SERVICE INFO – FAG 0034

Pyöränlaakerimoduulin muutos

Autonvalmistajat: Alexander Dennis

Mallit: Enviro 400, 500
Euro 2, 3, 4, 5
Javelin
Trident 2, 3

Kuva 1: Akseleissa, joiden tunniste on S63U, on pyöränlaakerimoduulin lisäksi vaihdettava myös jarrulevy, pyörän kiinnitin, pyöränpultit ja kiinnitysruuvit

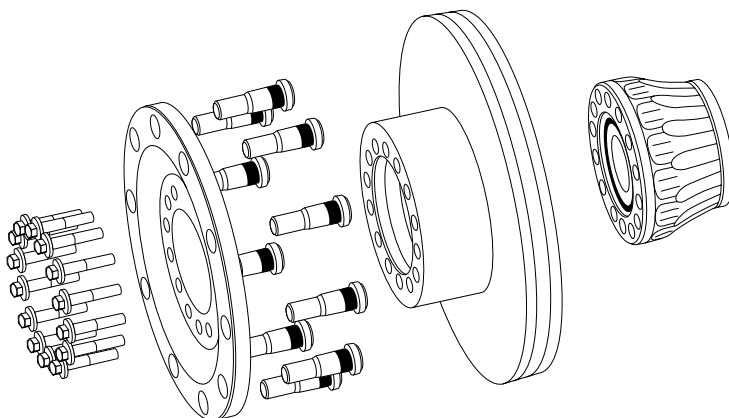
Linja-autojen valmistaja Alexander Dennis alkoi edellä mainittujen DANA-akselien (S63U, S75U, T75U) tapauksessa käyttää **Timkenin** sijasta **FAG:n** toimittamia pyöränlaakereita.

Jos tunnisteella S63U, S75U ja T75U varustettujen akselien korjauksen yhteydessä käytetään vielä pyöränlaakeria Timken, on lisäkomponentit vaihdettava.

Akselin tunniste	Tarvittavat komponentit	Til. nrot Alexander Dennis	Lukumäärä
S63U	Pyörän kiinnitin Pyöränpultti Jarrulevy Kiinnitysruuvit	658468-3 650723-2 658468-4 658468-5	1 x 10 x 1 x 14 x
S75U	Pyörän kiinnitin Kiinnitysruuvit	661391-2 661391-3	1 x 14 x
T75U	Pyörän kiinnitin Kiinnitysruuvit	661391-2 661391-3	1 x 14 x
NDS 80	Ei mitään	-	-

Kiinnitysruuvien kiristysmomentit: 236 – 260 Nm
